# Reglamentos Técnicos de Construcción

**CONTROL DE REVISIÓN DE DOCUMENTOS – MINISTERIO DE MINAS Y ENERGÍA**

1.- Documento respecto al cual se hace comentarios:	<b>RETIE 2016</b> <b>Versión para Discusión Pública</b>	Hoja N° 1 de 15
2.- Nombre del Proponente:	<b>ASOCIACIÓN COLOMBIANA DE INGENIEROS - ACIEM</b>	3.- Fecha limite de entrega: <b>12 de Febrero de 2016</b>
4. Ordinal, literal, numeral y/o Párrafo, anexo, tabla o figura, objeto de la observación.	5. Propósito del cambio Justificación por parte del Proponente	6. Propuesta ACIEM de modificación o ajuste

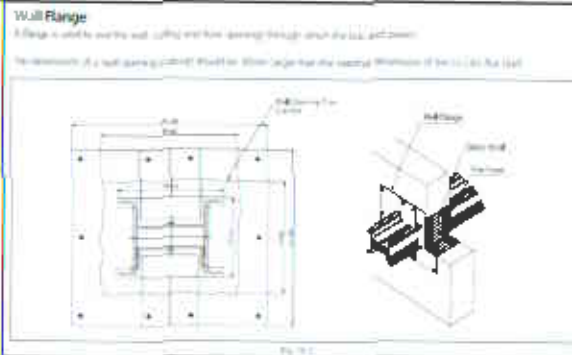
En la figura anterior se puede observar el detalle típico de instalación con el correspondiente sello corta fuegos. Con esta imagen se evidencia que en la instalación final no deberán quedar espacios libres en cruces de muros y/o placas en ductos en los cuales se requiere este tipo de sello.

Ahora bien, para el proceso de instalación, los fabricantes recomiendan unas aberturas en placa y/o pared (recorte) con unas dimensiones de 30 mm mayor que las dimensiones externas de la Blindobarra.

[Fig. 26-4]

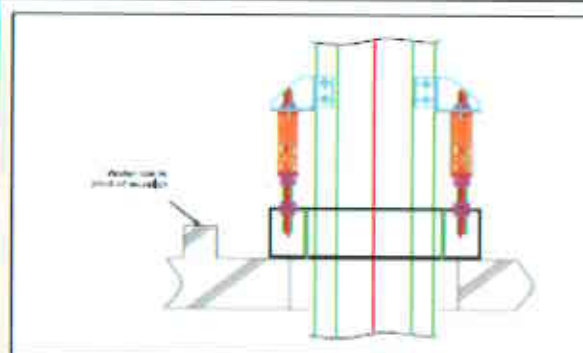
El detalle típico de instalación con soportes anti-sísmicos en placa es:

Si verificamos las distancias, para referirnos al tema de la disipación de calor durante la operación, los fabricantes tiene unas distancias mínimas requeridas con respecto a los muros que pueden bordear la Bndobarra en un recorrido continuo.:
